Innalzamento e consolidamento di preesistente scogliera, in Comune di Castelletto Sopra Ticino, in attuazione delle previsioni contenute in Concessione Demaniale Migliorativa del 2018 (conseguente a Concessione Demaniale del 2017)

Valutazione di Impatto Ambientale in conformità ed in ottemperanza a quanto disposto dal MATTM (oggi MITE) con provvedimento prot. n. 24319, notificato a mezzo PEC in data 9.3.2021

Integrazioni richieste con nota MITE prot. 109747 del 12/10/2021

S.07

Figura 11: *pontili galleggianti – stato post-operam*

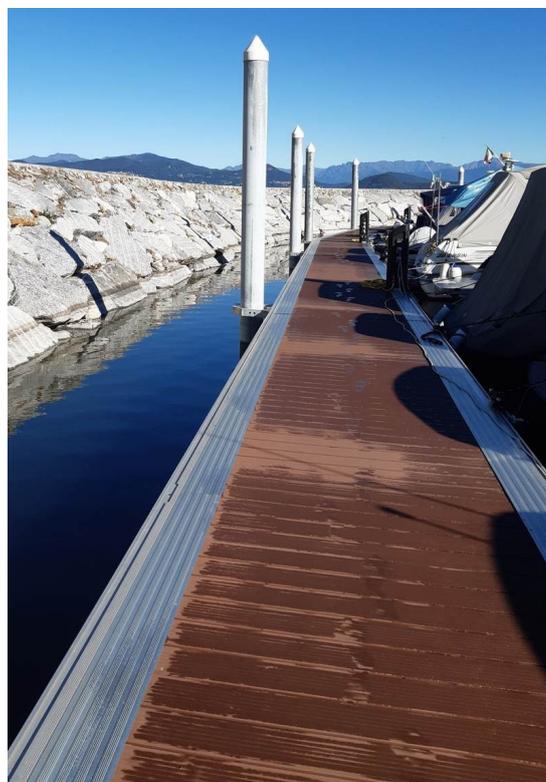
6.5. Approfondimenti fotografici di confronto (lett.e)

Di seguito si riportano gli approfondimenti fotografici di confronto tra lo stato iniziale e quello di progetto con riferimento ai materiali di finitura; il SIA è stato aggiornato con tali approfondimenti (elaborato S.01- rev 1).

6.	Colonnina di erogazione servizi tipo Mabes Marina Point o similare (una ogni due posti barca)	Sì
7.	Pontili in elementi modulari galleggianti in polietilene tipo Walcon Marine o similare: <ul style="list-style-type: none"> • struttura in alluminio; • galleggianti in polietilene rotazionale colore nero con blocco interno in polistirene ad alta densità; • pianale con doghe simil legno in materiale composito-WPC sez. 145x23 mm, di tipo alveolare, lavorate in superficie con scanalature longitudinali, fissaggi non a vista; • golfari di ancoraggio intercambiabili; • anelli di ormeggio in acciaio inox; • predisposizione per passaggio linee elettriche ed idriche. 	Sì Come modificato con l'elaborato "18004D04AR002GA-00 Dettagli Tipici" della SCIA 13/2019 e dell'AP94/2018
